COMUNE DI FONTE

# PIANO DEGLI INTERVENTI

## Osservazioni

DATA Febbraio 2012

Estratto Tavola 4d (1:2.000)

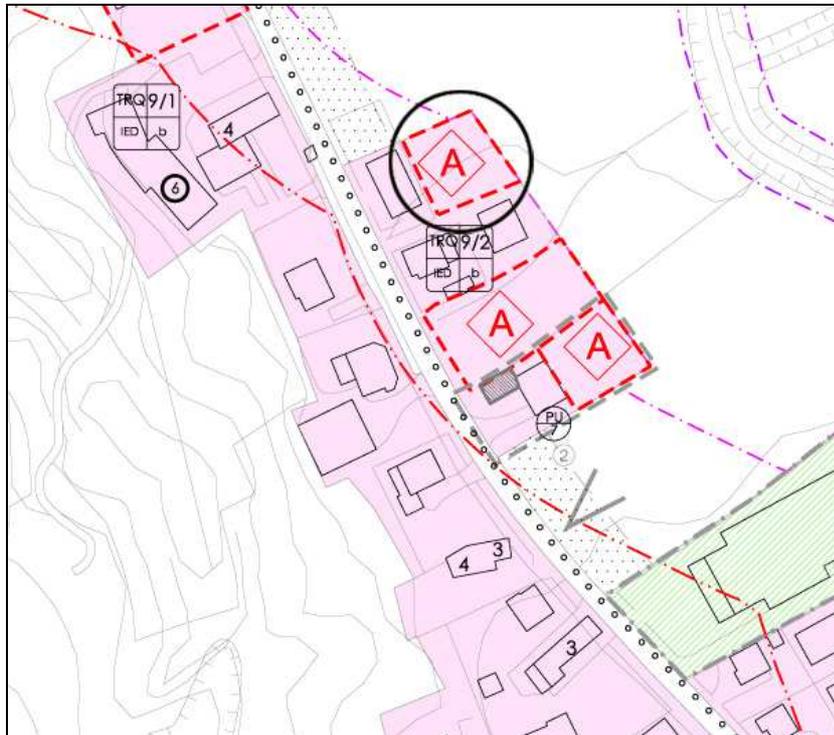
**Descrizione sintetica:** Richiesta di ampliamento verso est dell'ambito TRQb/9/2 al fine di consentire una più razionale distribuzione della volumetria ammissibile nel lotto ineditificato di tipo "A".

**Valutazione preliminare:** La richiesta appare condivisibile, anche alla luce di un maggiore rispetto della contigua edificazione esistente ad ovest, e della possibilità di utilizzare quanto previsto dal PI relativamente a volumetrie fuori terra nel caso di costruzioni prive di locali interrati. La modifica è compatibile con quanto previsto all'articolo 77 delle Norme Tecniche del PATI.

**Parere proposto:** Favorevole all'osservazione con ampliamento dell'ambito TRQb/9/2 e del lotto ineditificato di tipo "A".

Estratto Tavola 4e (1:2.000)

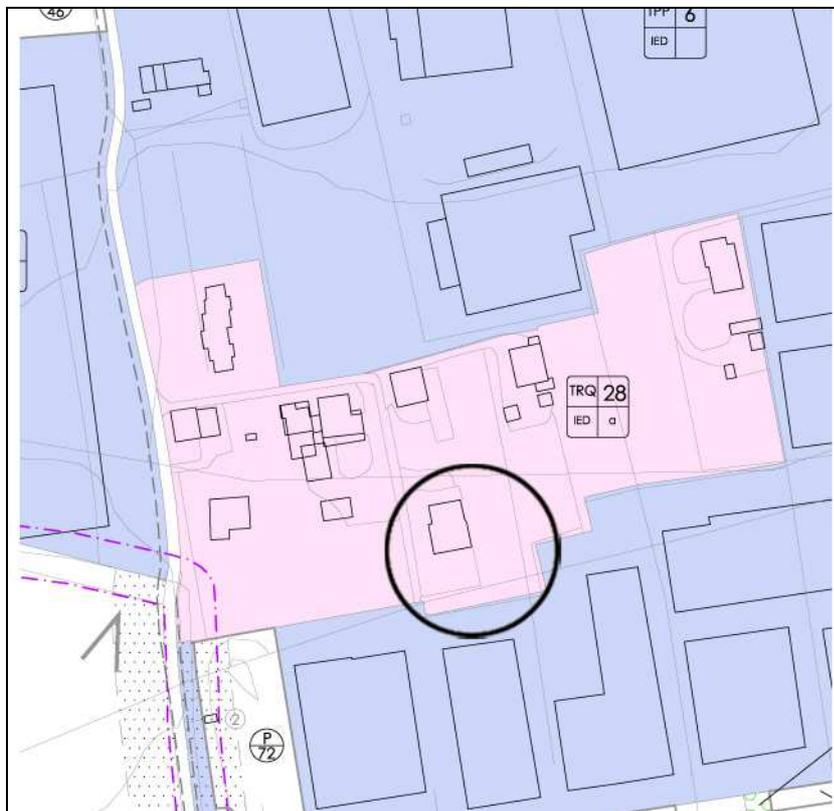
**Descrizione sintetica:** Richiesta per l'area di proprietà in TRQa/28, di apposizione del vincolo di verde privato, con conseguente annullamento delle possibilità edificatorie.

**Valutazione preliminare:** Si ritiene condivisibile l'osservazione anche in considerazione della contiguità con l'area produttiva polifunzionale TPP/9 e delle possibili conflittualità tra destinazioni diverse. Si ritiene altresì di individuare il verde privato sui mappali 750 e 486 e sulla parte sud del mappale 360 non interessata dall'edificazione esistente.

**Parere proposto: Favorevole alla individuazione del vincolo di verde privato nelle suindicate parti dell'area di proprietà.**

Estratto Tavola 4d (1:2.000)

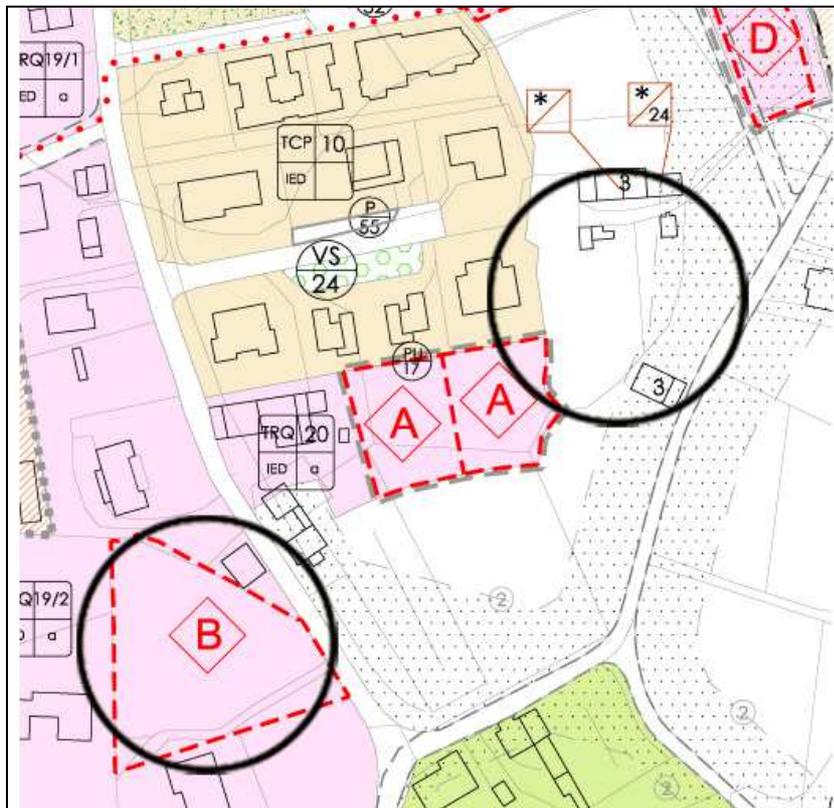
**Descrizione sintetica:** Richiesta di spostamento della capacità edificatoria del lotto inedito in TRQa/19/2 di tipo “B” (mc 1200) interessante il mappale 64 del foglio 9, nei mappali di proprietà n. 1400 e 111 (parte) del medesimo foglio 9.

**Valutazione preliminare:** La richiesta è assentibile in quanto l’area sulla quale si chiede lo spostamento della volumetria del lotto inedito di tipo “B” ricade all’interno dell’edificazione consolidata del PATI; la modifica non comporta variazioni sul dimensionamento residenziale del Piano degli Interventi, essendo una rilocalizzazione di una previsione edificatoria già assentita.

**Parere proposto:** Favorevole allo stralcio del lotto inedito di tipo “B” indicato nell’osservazione in TRQa/19/2 e all’ampliamento del TRQa/20 con individuazione di lotto inedito di tipo “B” nei mappali n. 1400 e 111 (parte) del foglio 9.

Estratto Tavola 4d (1:2.000)

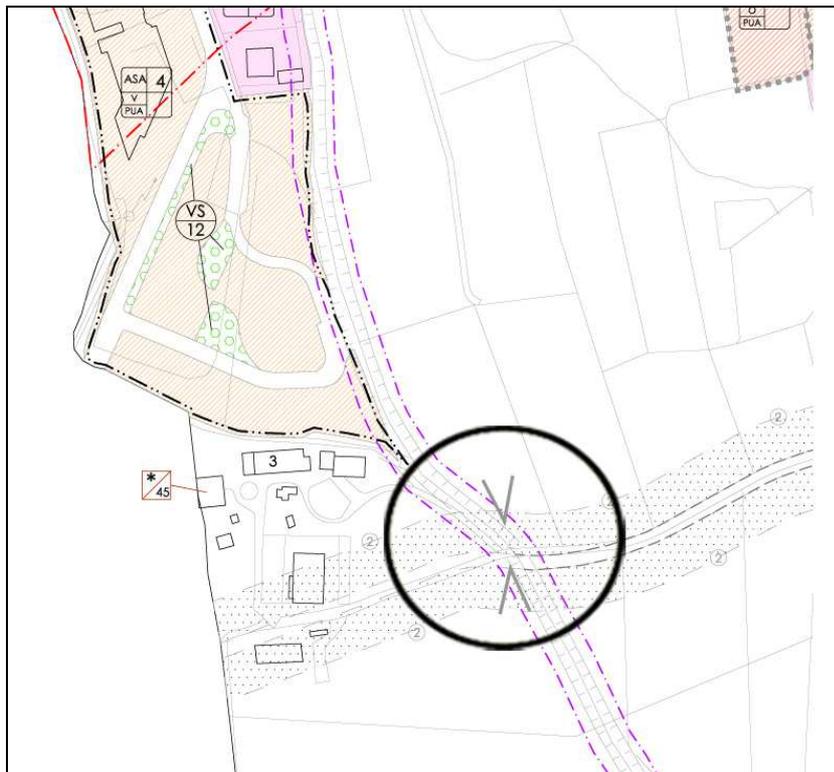
**Descrizione sintetica:** Richiesta di rivedere la previsione relativa al collegamento viario con la zona produttiva di S. Zenone attraverso il potenziamento di Via S. Vito, in conformità al parere espresso dall'Amministrazione Comunale nelle controdeduzioni all'osservazione n. 29 in sede di approvazione della 22° Variante al PRG.

**Valutazione preliminare:** Si ritiene condivisibile l'osservazione, anche in considerazione delle scelte viarie ed urbanistiche operate dal Comune di S. Zenone degli Ezzelini; si ritiene altresì di mantenere l'indicazione di PI relativa al potenziamento di Via S. Vito, fino all'attraversamento sul torrente Riazzolo, a sostegno ed in relazione delle previsioni urbanistiche di quest'ambito.

**Parere proposto: Favorevole allo stralcio della previsione di potenziamento di Via S. Vito del tratto compreso tra il torrente Riazzolo e il confine comunale con S. Zenone degli Ezzelini.**

Estratto Tavola 4d (1:2.000)

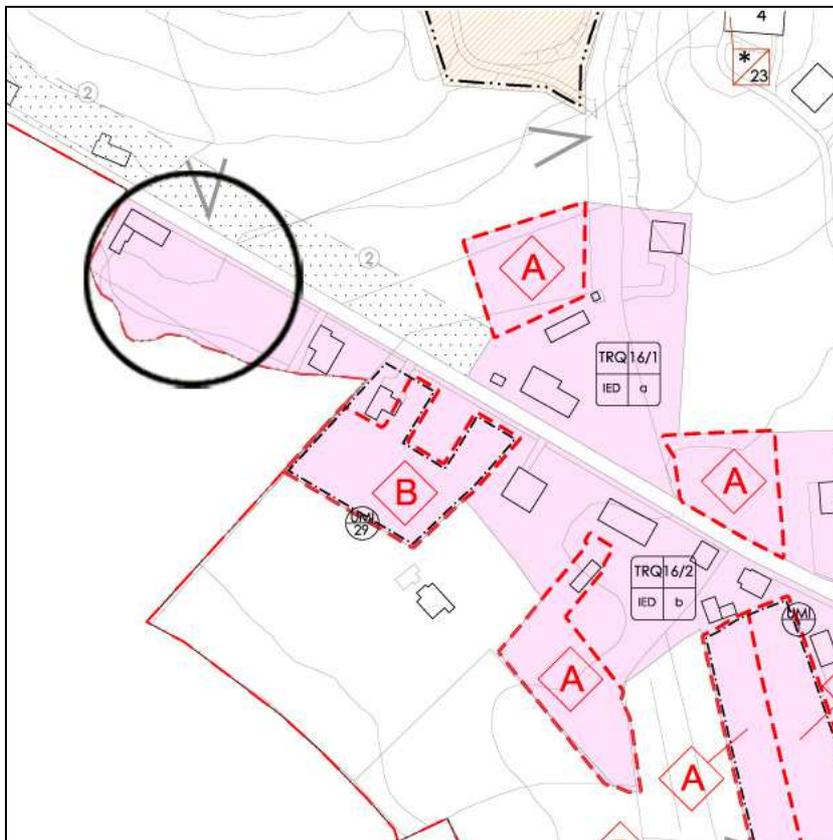
**Descrizione sintetica:** Richiesta di volumetria aggiuntiva di mc 200 in ampliamento dell'edificio esistente in TRQa/16/2.

**Valutazione preliminare:** Si ritiene ammissibile la richiesta di ampliamento volumetrico in considerazione dell'obiettivo del PI di consolidamento e miglioramento abitativo degli insediamenti residenziali esistenti. Va rettificata l'errata indicazione in cartografia della sottozona TRQb/16/2 con TRQa/16/2.

**Parere proposto:** Favorevole all'aumento volumetrico di 200 mc dell'edificio esistente di proprietà. Va modificata nella tavola 4d l'indicazione TRQb/16/2 con TRQa/16/2.

Estratto Tavola 4d (1:2.000)

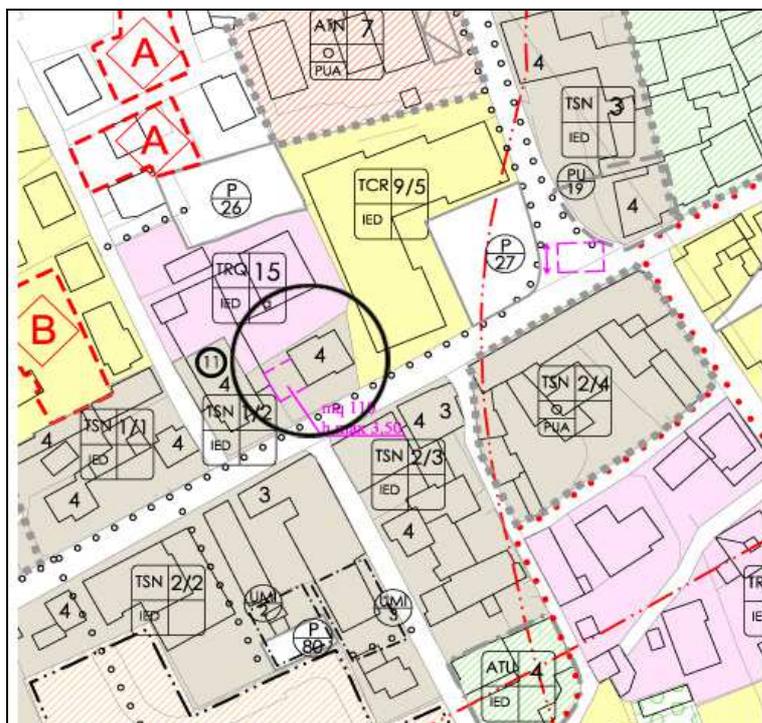
**Descrizione sintetica:** Richiesta di rivedere l'indicazione relativa all'ubicazione della Caserma dei Carabinieri prevista nell'edificio in Via Roma, attualmente sede della Polizia Locale e sala riunioni per associazioni. La nuova destinazione comporterebbe necessità di parcheggi che, data l'esiguità degli spazi esterni, andrebbe ad interessare i parcheggi a sud (piazza) e a nord del condominio, già attualmente insufficienti a rispondere alle necessità dei residenti e delle attività commerciali e direzionali ivi presenti. Si propone in alternativa il mantenimento dell'attuale localizzazione prevista dal PRG, oppure l'inserimento della nuova Caserma, all'interno dell'area di perequazione da prevedere nell'accordo di programma dell'ex “Conceria Facco”.

**Valutazione preliminare:** Le necessità di parcheggi che la nuova Caserma dei Carabinieri verrebbe a richiedere rispetto agli attuali utilizzi, non risulta tale da mettere in ulteriore “crisi” il sistema dei parcheggi in questa parte del centro urbano; in ogni caso ampi spazi a parcheggio si possono trovare nelle immediate vicinanze, sia esistenti (Municipio, scuola), che di previsione (vedi trasformazione urbanistica aree Pizzolotto, Bellotto, area Bertolini, ecc.). La scelta di realizzare la nuova Caserma dei Carabinieri nell'edificio di proprietà comunale, oltre a prefigurare tempi celeri di esecuzione dell'opera, risponde all'obiettivo di dare visibilità alla struttura anche ai fini della sicurezza.

Per quanto concerne la proposta di individuare la nuova Caserma nell'ambito dell'accordo di programma previsto per l'ex Conceria Facco, va rilevato che tale ubicazione, oltre a non apparire ottimale, non consente una autonoma tempistica, dato che gli interventi risultano legati alla volontà della proprietà di operare la riconversione urbanistica dell'ex Conceria.

**Parere proposto: Contrario si confermano le previsioni del PI con le suesposte motivazioni.**

Estratto Tavola 4d (1:2.000)

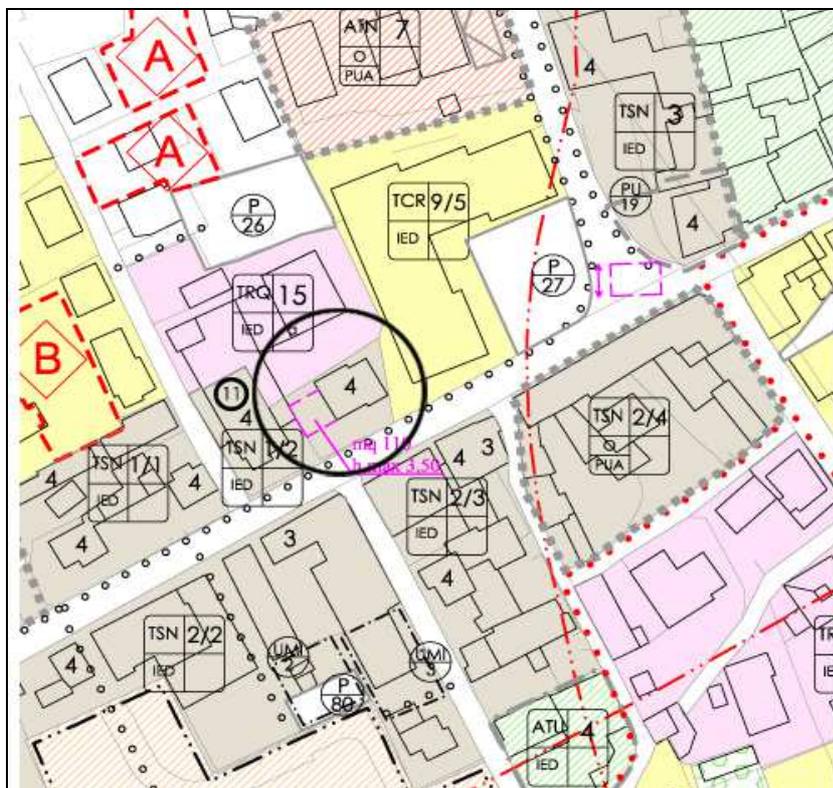
**Descrizione sintetica:** Si esprime contrarietà rispetto alla scelta dell'Amministrazione Comunale di ristrutturare l'edificio in Via Roma n. 10, da destinare a Caserma dei Carabinieri, a causa dell'impatto negativo che la stessa avrebbe sui parcheggi e sulla viabilità. Perplessità vengono anche per il danno estetico che l'ambito potrebbe subire dalla realizzazione di recinzioni e l'apposizione di cartelli, richieste per la sicurezza di tali strutture. Infine, si esprimono preoccupazioni per il venire meno di uno spazio sede di varie associazioni.

Si chiede si individuare soluzioni alternative per la nuova Caserma dei Carabinieri quale ad esempio quella dell'ex Conceria Facco.

**Valutazione preliminare:** Si esprimono le medesime valutazioni dell'osservazione n. 7 in merito alla localizzazione della nuova Caserma dei Carabinieri e alle problematiche relative ai parcheggi ed alla viabilità. Per quanto concerne le problematiche estetiche legate all'intervento ed alle opere accessorie per la sicurezza di tali strutture, oltre al loro realistico limitato impatto, si ricorda che il progetto è soggetto a parere della Soprintendenza per i Beni Architettonici e Paesaggistici del Veneto Orientale e che in quella sede saranno valutate la correttezza e delle soluzioni adottate.

**Parere proposto:** Contrario con le medesime motivazioni espresse per l'osservazione n. 7 e per le suesposte valutazioni aggiuntive.

Estratto Tavola 4d (1:2.000)

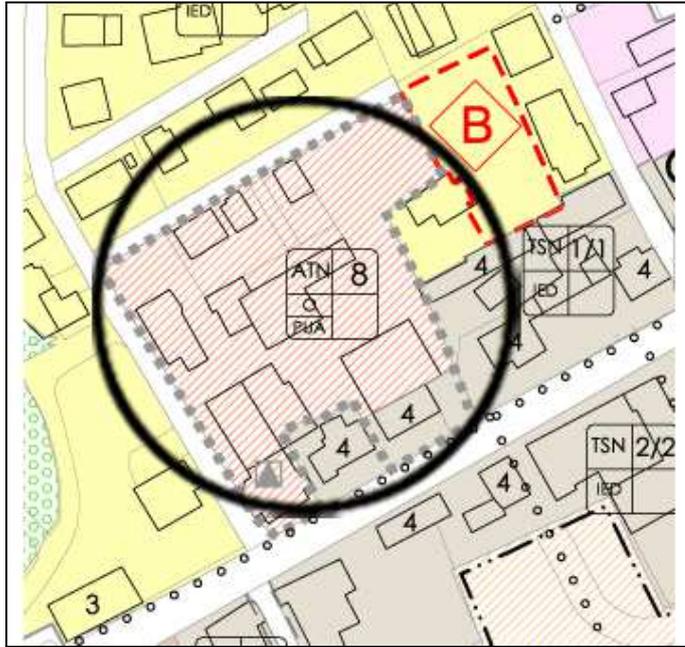
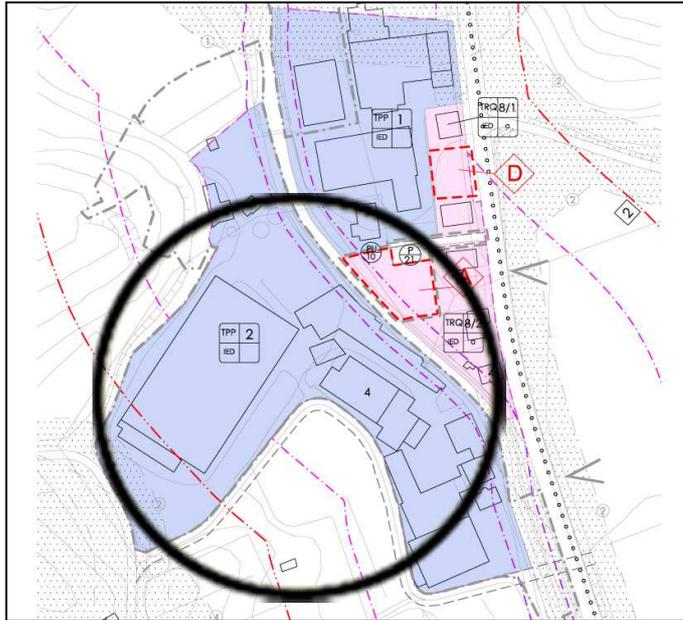
**Descrizione sintetica:** Si evidenziano alcune imprecisioni grafiche:

- 1) revisione del perimetro di zona ATN/8 secondo il PRG vigente e limitato alla proprietà;
- 2) individuazione nella zona VS/19 area adibita a piazzola ecologica;
- 3) nella legenda sistemazione grafia “aree di risorgiva” e “aree di tutela delle risorgive”;
- 4) potenziamento previsione viaria a seguito della proposta di accordo Ditta Facco;
- 5) sia graficamente rettificato l’allargamento di progetto di via Montegrappa fronte Municipio;
- 6) siano corrette alcune imprecisioni relative alle zone agricole rispetto alle aree consolidate;
- 7) stralciare dalla terza colonna della tabella dell’art. 79 comma 42 delle NTO, l’edificazione diffusa extraurbana, in quanto assimilabile urbanisticamente agli edifici civili concentrati.

**Valutazione preliminare:** Le osservazioni risultano condivisibili in quanto correzioni di imprecisioni degli elaborati di Piano, o adeguamenti, integrazioni e specificazioni normative. Per quanto concerne il punto 6) l’elaborato E.3 - Ambiti zone agricole – andrà integrato anche rispetto alle osservazioni accolte qualora abbiano comportato modifiche alla zonizzazione del territorio agricolo.

**Parere proposto: Favorevole alle modifiche ed integrazioni delle NTO e cartografia indicate nell’osservazione, con riclassificazione in TCR delle parti non interessate dal PUA dell’ATN/8.**

Estratto Tavola 4d (1:2.000)

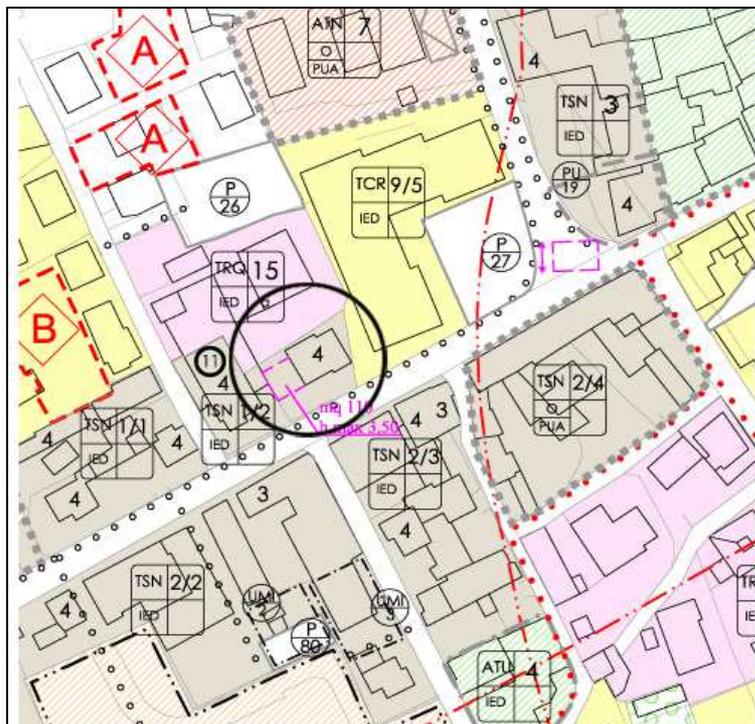
**Descrizione sintetica:** Richiesta di rivedere l'indicazione relativa all'ubicazione della Caserma dei Carabinieri prevista nell'edificio in Via Roma, attualmente sede della Polizia Locale e sala riunioni per associazioni, con le seguenti motivazioni

- aumento volumetrico dell'edificio contrario alle caratteristiche dei TSN;
- riduzioni di superfici di parcheggi pubblico;
- chiusura dell'area con impatti visuali ed ambientale;
- realizzazione di nuovo accesso carraio;
- ulteriore appesantimento della viabilità;
- necessità di rilocalizzare le strutture attualmente ospitate nell'edificio.

Si esprimono dubbi sulla fattibilità di realizzare l'intervento individuato dal PI in quanto contrastante con il Codice Civile. Si propone in alternativa la rilocalizzazione della Caserma in altre zone del territorio (IC5, IC7, IC6) che garantirebbero un minore impatto su viabilità e parcheggi, nonché una migliore integrazione con i servizi di interesse pubblico-amministrativo.

**Valutazione preliminare:** Per quanto concerne gli aspetti legati ai possibili impatti negativi su viabilità e parcheggi, nonché quelli paesaggistico-ambientali, valgono le valutazioni espresse per le osservazioni n. 7 e n. 8. Relativamente alla correttezza delle previsioni edificatorie rispetto al Codice Civile, si ricorda quanto già espresso dalla giurisprudenza in merito alla legittimità da parte dei piani urbanistici generali, di disciplinare interventi puntuali, anche con indicazioni planovolumetriche, che prevedano distanze con efficacia derogatoria da fabbricati e strade.

**Parere proposto: Contrario con le medesime motivazioni espresse per le osservazioni n. 7 e n. 8 e per le suesposte valutazioni aggiuntive.**

Estratto Tavola 4d (1:2.000)

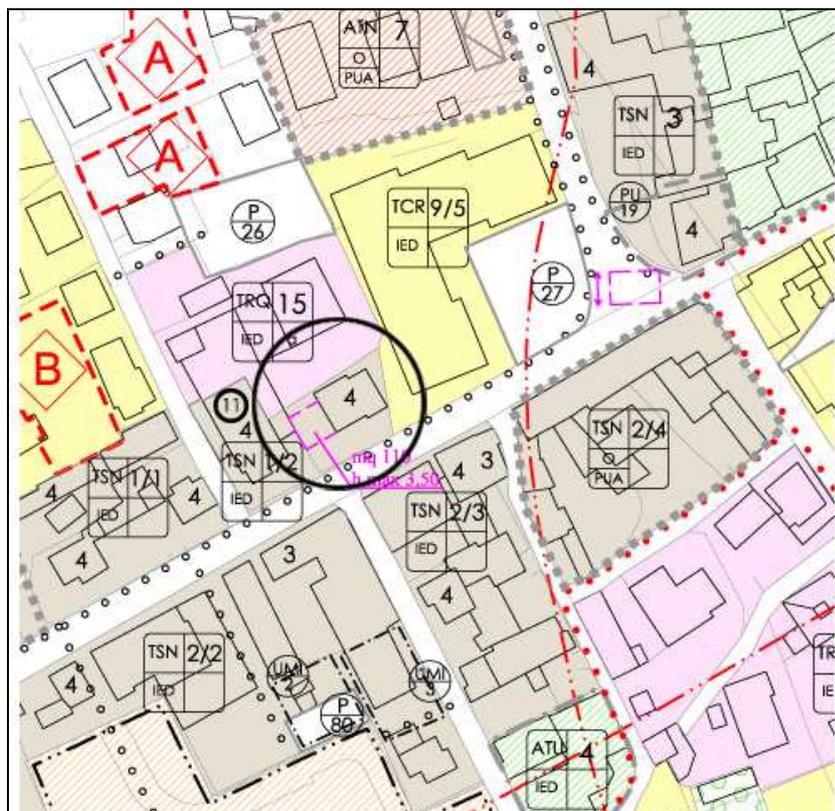
**Descrizione sintetica:** Richiesta di:

- ripristino dell'incremento di 150 mc nel caso di adeguamento igienico sanitario, fatto salvo il rispetto degli standard urbanistici;
- aggiungere agli articoli 11 e 12 delle NTO “fatto salvo il rispetto di quanto previsto nelle norme del Codice Civile”.

**Valutazione preliminare:** L'osservazione al punto a) richiede un generico ripristino di incremento volumetrico una tantum dei fabbricati per adeguamento igienico sanitario. Tale possibilità è comunque già presente nel PI in gran parte del territorio comunale; con l'accoglimento dell'osservazione n. 9 esso è stato esteso anche a parti attualmente escluse.

Per quanto riguarda l'osservazione b), ricordando che sono proprio gli strumenti urbanistici generali comunali a dettare norme in materia di distanze in applicazione e rispetto di quanto contenuto nel Codice Civile, si ritiene che l'integrazione richiesta non comporta un reale miglioramento della disciplina normativa del Piano.

**Parere proposto: Contrario ad entrambe le osservazioni.**

Estratto Tavola 4d (1:2.000)

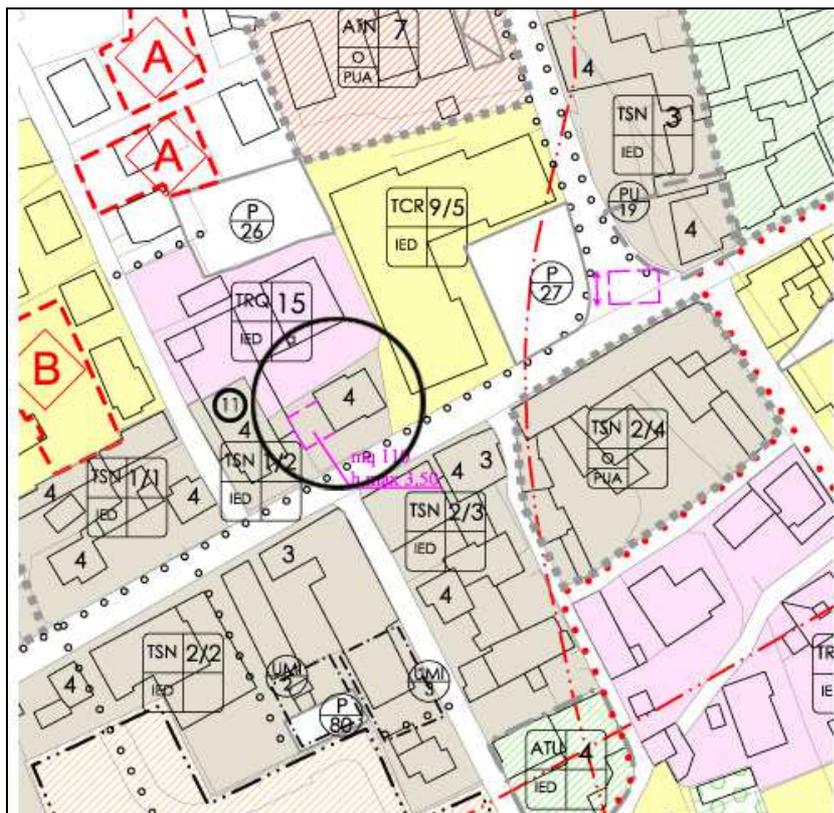
**Descrizione sintetica:** Si chiede di rivedere la localizzazione della nuova Caserma dei Carabinieri prevista in Via Roma nell'edificio attualmente sede della Polizia Municipale e di associazioni. La nuova struttura, a causa di inderogabili requisiti di sicurezza ed accessibilità, comporterà una diminuzione della fruibilità del centro di Onè e dell'attrattiva degli esercizi commerciali; altre ripercussioni negative si avranno sugli spazi di parcheggio, che vedranno una sostanziale diminuzione, in un ambito nel quale la loro carenza è cronica.

Anche a fronte del venir meno di strutture di forte interesse pubblico, delle criticità legate alla viabilità lungo la Schiavonesca-Marosticana e alle problematiche di tutela dell'edificio in questione, si chiede di localizzare la nuova caserma dei Carabinieri in una zona più decentrata, consentendo alla struttura di operare con minori difficoltà.

**Valutazione preliminare:** Vedi valutazioni osservazioni n. 7, 8 e 10.

**Parere proposto: Contrario con le motivazioni espresse nelle osservazioni n. 7, 8 e 10.**
